Stadt Oberhausen	Drucksache Nr. M/16/4547-01	Termin 19.03.2019	Bezirksvertretung Osterfeld		
<u>Bericht / Mitteilung</u>			öffentlich		
Termin	Gremium		Vorlage zur*	Ergebnis	Beschluss- kontrolle*
19.03.2019	Bezirksvertretung Osterfeld		K

Änderung der Verkehrsführung auf der Konrad-Adenauer-Allee (B 223) zwischen der Anschlussstelle Oberhausen-Zentrum und Oberhausen-Grafenbusch

Beseitigung der Unfallhäufungsstelle
B 223 / A 42 AS OB-Zentrum
Markierungs- und Beschilderungsplan, Testphase

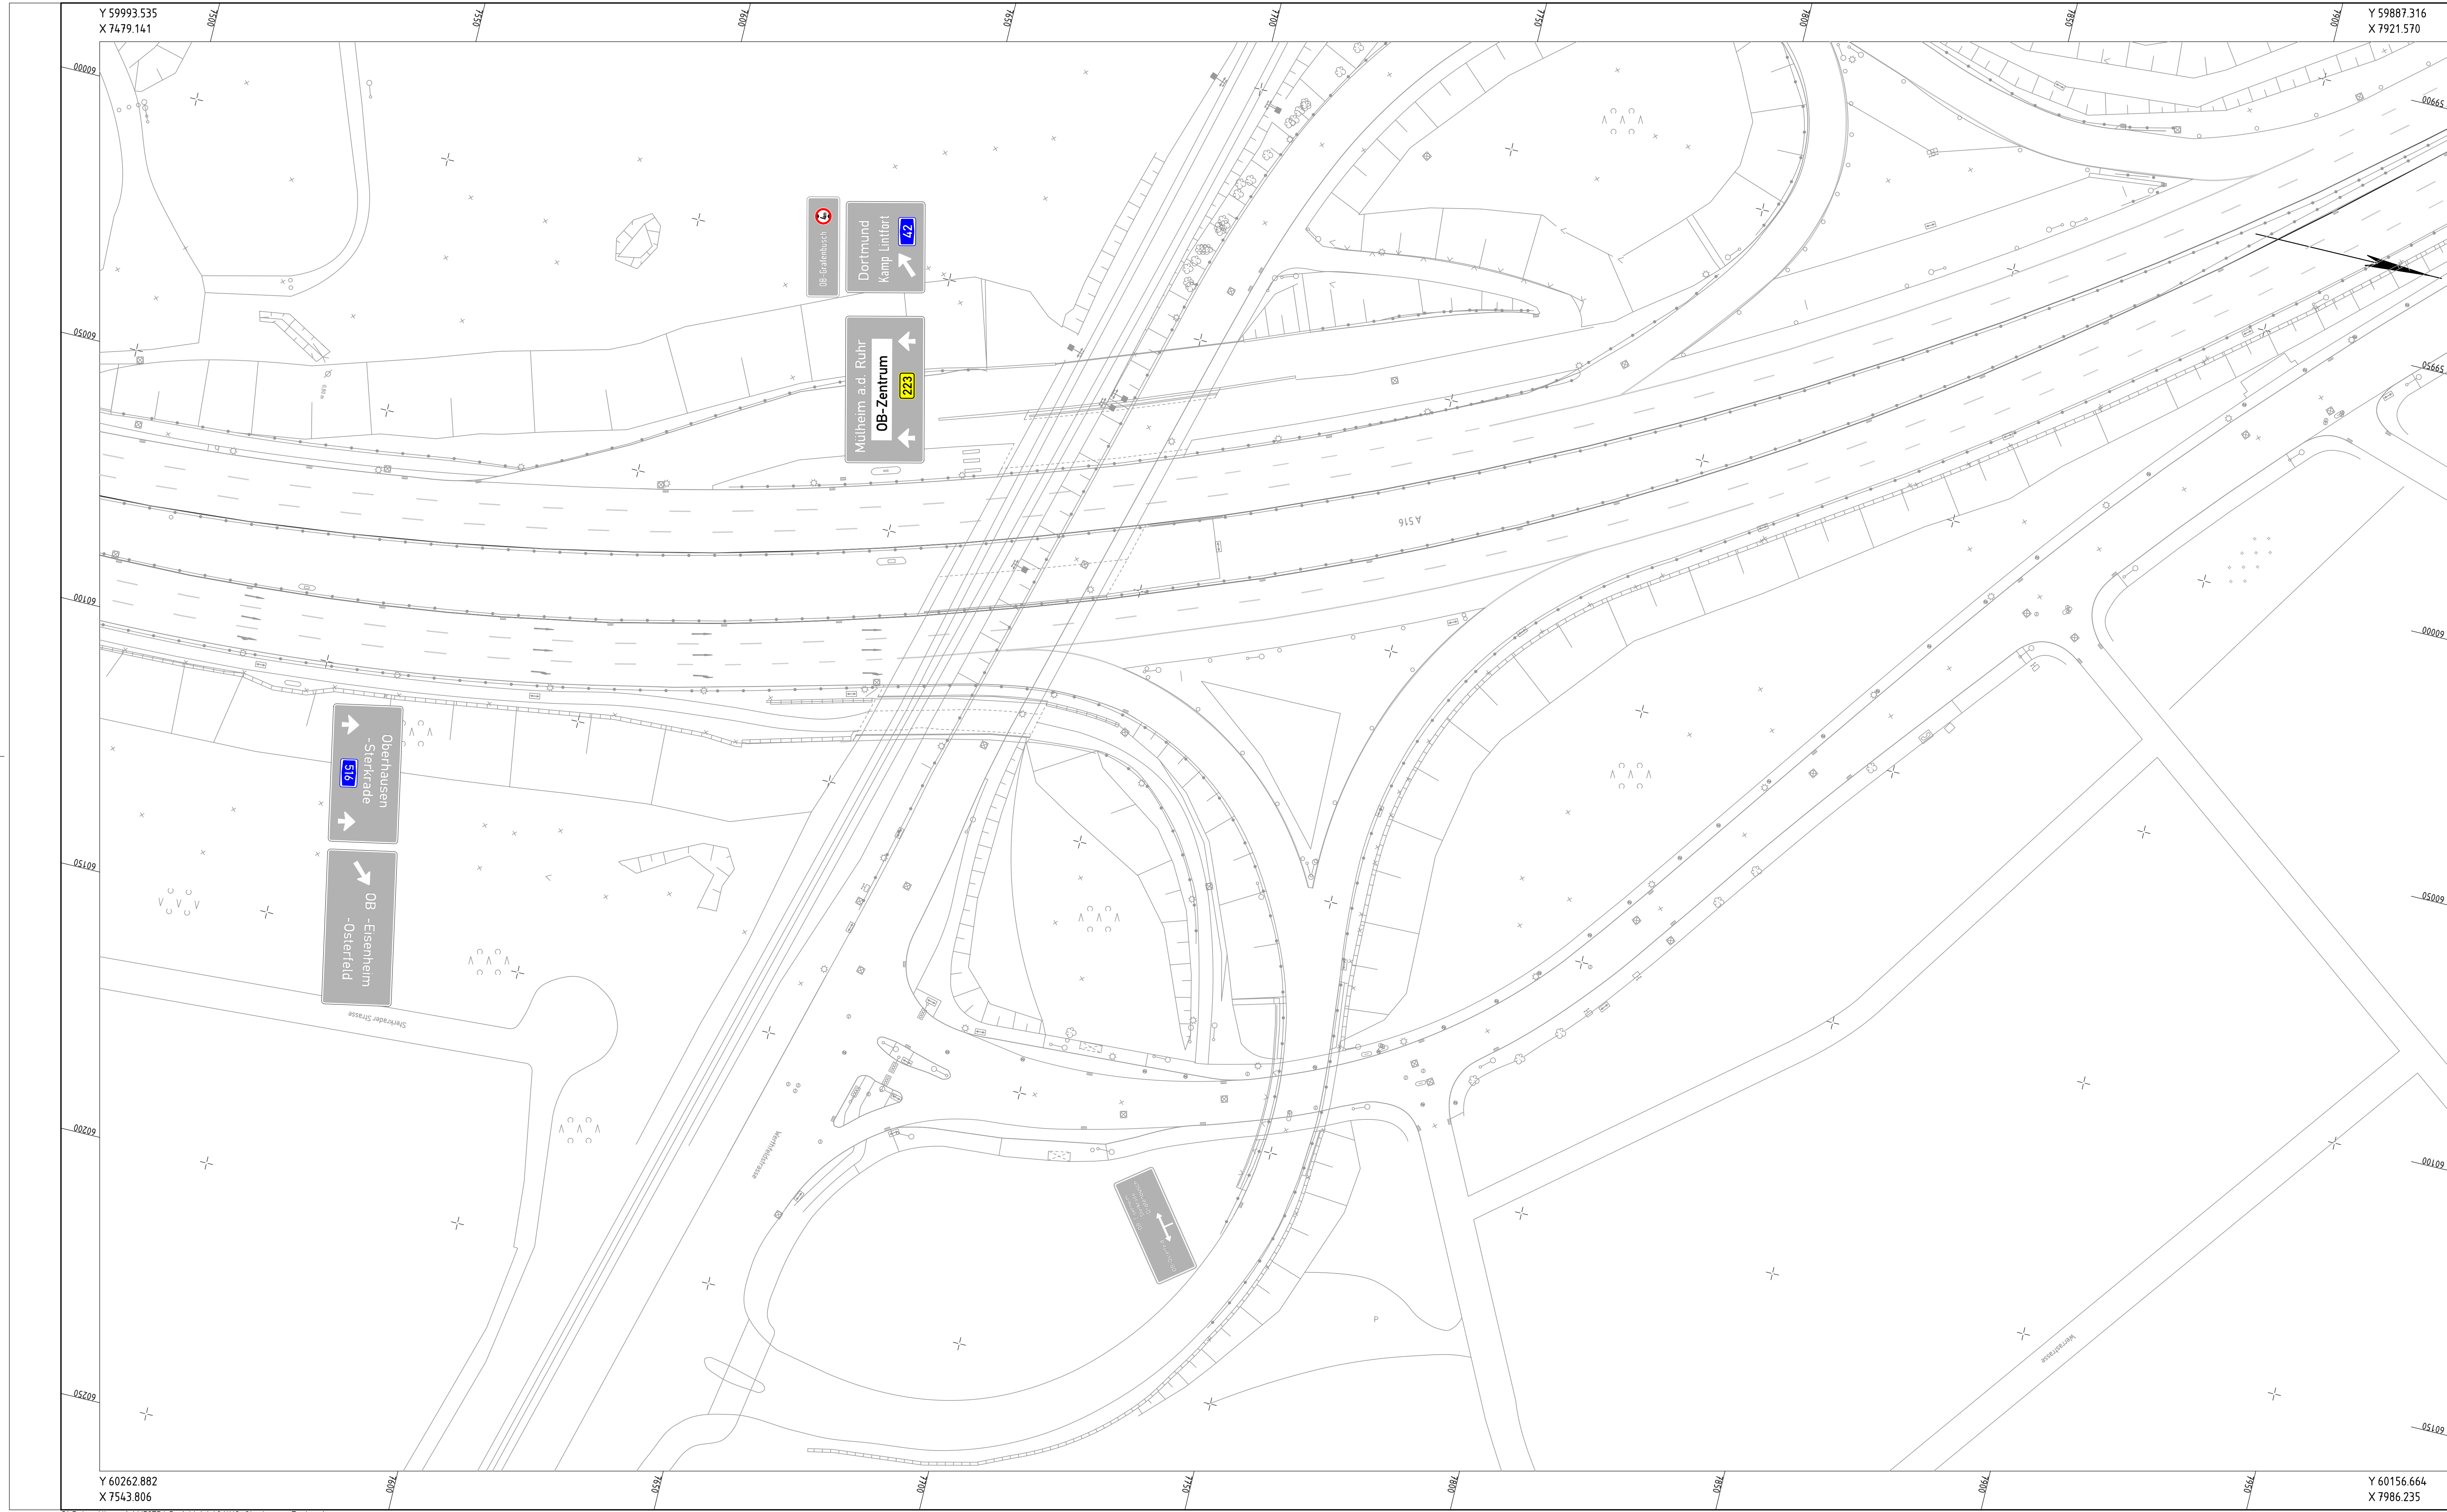
- Der rechte Fahrstreifen der B 223 Fahrtrichtung Norden endet hinter der Lindnerstraße zwangsweise als Rechtsabbiegerfahrstreifen auf die BAB 42 in Fahrtrichtung Dortmund (unverändert wie im ersten Entwurf).
- Hinter der Auffahrt zur BAB A 42 wird der rechte Fahrstreifen mit einer Sperrfläche in weißer Markierungsfolie markiert und eine geschlossene Linie bis zur AS Oberhausen-Grafenbusch aufgebracht (unverändert wie im ersten Entwurf). Neben die geschlossene Linie wird eine

einseitige Fahrstreifenbegrenzung in Form einer „Strich-Lücke-Markierung“ aufgebracht, damit eine Ausfahrt vom mittleren Fahrstreifen in die AS Oberhausen-Grafenbusch möglich ist (abweichend gegenüber dem ersten Entwurf).

- Die zulässige Höchstgeschwindigkeit wird sowohl für Ausfahrtsrampe der BAB A 42 als auch für den Abschnitt der B 223 zwischen AS OB-Zentrum und AS OB-Eisenheim in Fahrtrichtung Norden auf 40 km/h reduziert, um eine Verflechtung des Verkehrs auf dem Abschnitt gefahrlos zu ermöglichen (abweichend gegenüber dem ersten Entwurf).
- Der Verkehrsteilnehmer wird durch beidseitig aufgestellte Verkehrslenkungstafeln in Höhe der Lindnerstraße auf die Reduktion des rechten Fahrstreifens hingewiesen (abweichend gegenüber dem ersten Entwurf).
- Der Verkehrsteilnehmer wird auf den Wegfall der Fahrbeziehungen auf den Schilderbrücken (Überkopfbeschilderung) durch Auskreuzen hingewiesen (abweichend gegenüber dem ersten Entwurf).

Regionalniederlassung Ruhr Haus Essen Hatzper Straße 34, 45149 Essen		 Straßen.NRW Landesbetrieb Straßenbau Nordrhein-Westfalen Projekt-Nr. 43-7015	
Änderungen der Stadt Oberhausen - Geschwindigkeitsreduzierung auf 40 km/h - Aufrechterhaltung der AS Grafenbusch		15.03.2019	
Nr.	Art der Änderung	Datum	Zeichen
